# Étude d'impact sur l'environnement – Réseau Électrique Métropolitain

## Réponses aux questions et commentaires du MDDELCC

Juillet 2016

Figure 2-1 : Raccords avec les installations de la Gare Centrale et réaménagements prévus des infrastructures existantes

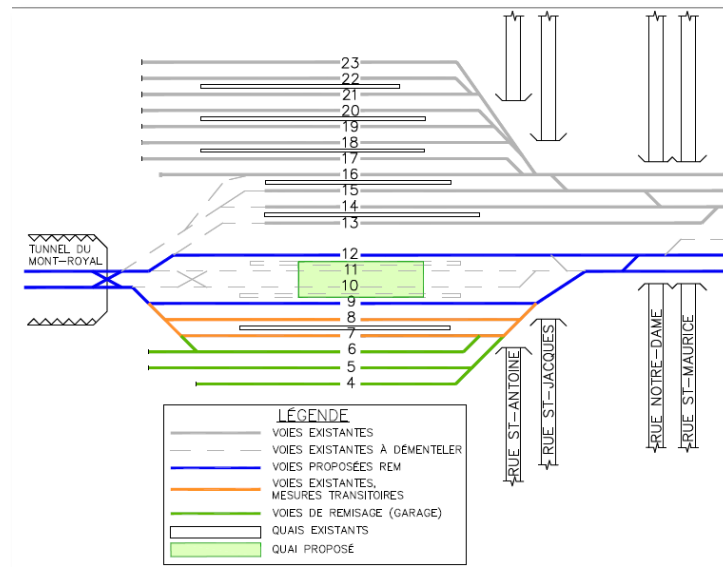
- QC-4** Comment se fera l'intégration, le raccord des voies du projet avec les structures existantes de la Compagnie des chemins de fer nationaux (CN) à la gare Centrale? Veuillez détailler et illustrer les aménagements prévus.

- RE-4** Le tracé révisé maintenant proposé pour accéder à la station Centre-Ville (gare Centrale) est décrit à la section 5.1.1.2 de l'addenda 3 (pages 5-4 et 5-5). La figure suivante détaille le nouvel aménagement de voies projeté à la station Centre-Ville.

- Durant les travaux du nouveau quai central, les voies no 7 et no 8 seront utilisées de façon temporaire pour les mesures transitoires requises au maintien du service de la ligne Deux-Montagnes de l'AMT.

- À la fin des travaux, les voies no 4 à no 8 serviront à l'entretien mineur et au remisage de véhicules du REM. Afin d'effectuer une séparation entre le nouveau système du REM et le rail lourd existants sur les voies no 13 à no 23, les connexions vers le tunnel Mont-Royal des voies no 13 à no 16 seront être démantelées. Les voies et les quais continueront à être utilisés par VIA Rail et sortiront vers le sud de la Gare Centrale.

Figure 5-38 modifiée : PPU Secteur Nord- Sainte-Anne-de-Bellevue (SADB, 2007)

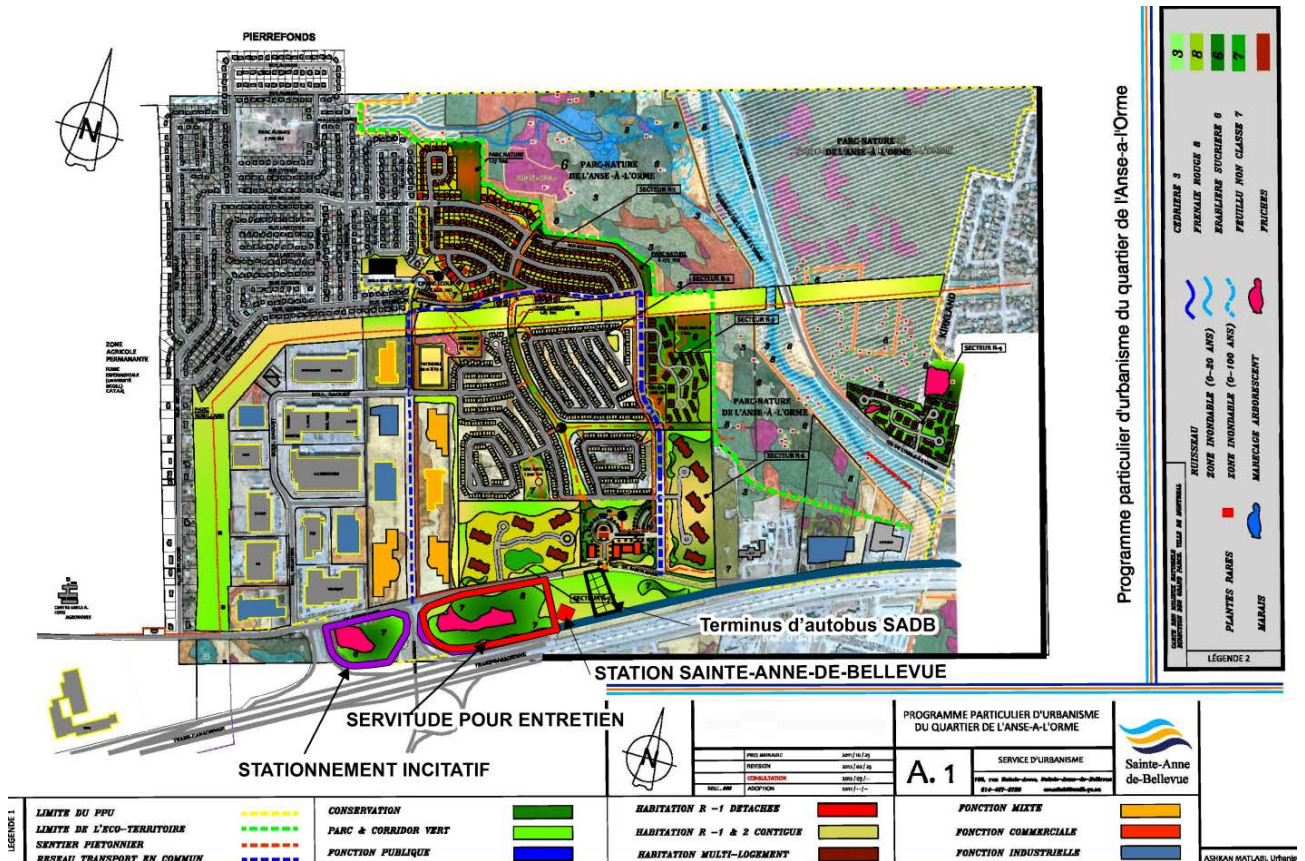
**QC-39** Il est indiqué à l'addenda 2, volume 1, page 5-129 : « La station Sainte-Anne-de-Bellevue se trouve dans un secteur d'affectation industrielle en transition, comme l'indique le PPU du quartier l'Anse-à-l'Orme, qui envisage une affectation du parc. Ce secteur est caractérisé par un marécage arborescent localisé dans un secteur en conservation ». Veuillez éclaircir ces renseignements et superposer l'emplacement prévu de la station terminale Sainte-Anne-de-Bellevue sur la figure 5-38 (PPU Secteur Nord – Sainte-Anne-de-Bellevue (SADB, 2007)). Est-ce que la ville a été consultée? Si oui, quelle est sa position?

La carte 5-38 modifiée est présentée ci-dessous; on y superpose les infrastructures du REM sur la carte du PPU du secteur nord de Sainte-Anne-de-Bellevue.

**Figure 9-1 révisée : Estimation préliminaire de l'évolution de la réduction des émissions de GES suite à l'implantation du STC-Ouest**

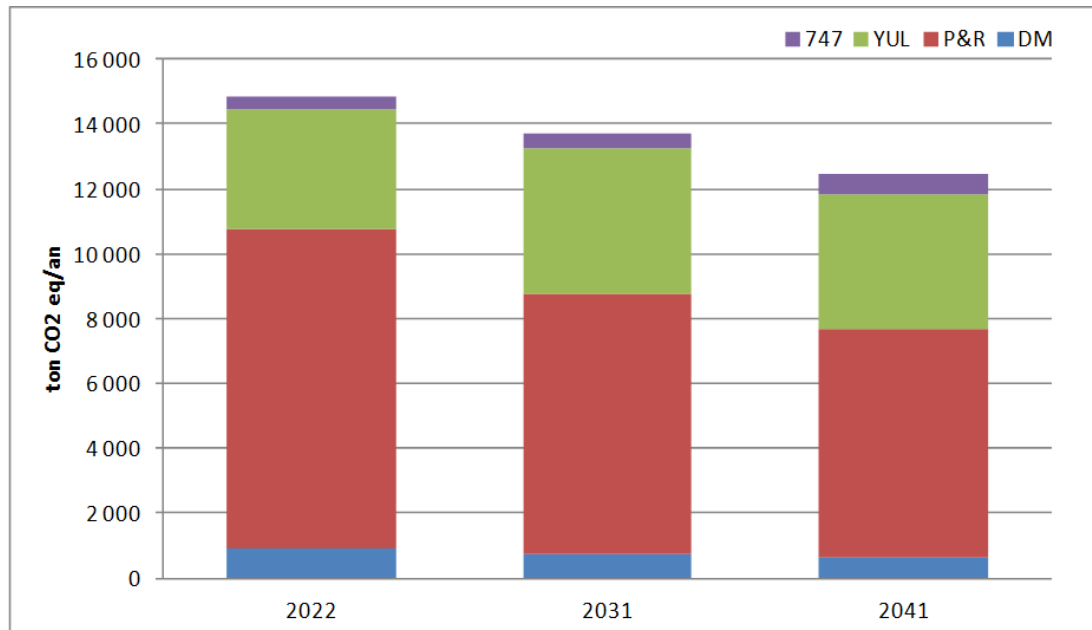
**QC-140** Veuillez fournir une légende pour les figures 7-3, 9-1 et les tableaux 9-6 à 9-9 :

La légende de la figure 9-1 apparaît dans le coin supérieur droit de la figure. Les abréviations suivantes ont été utilisées :
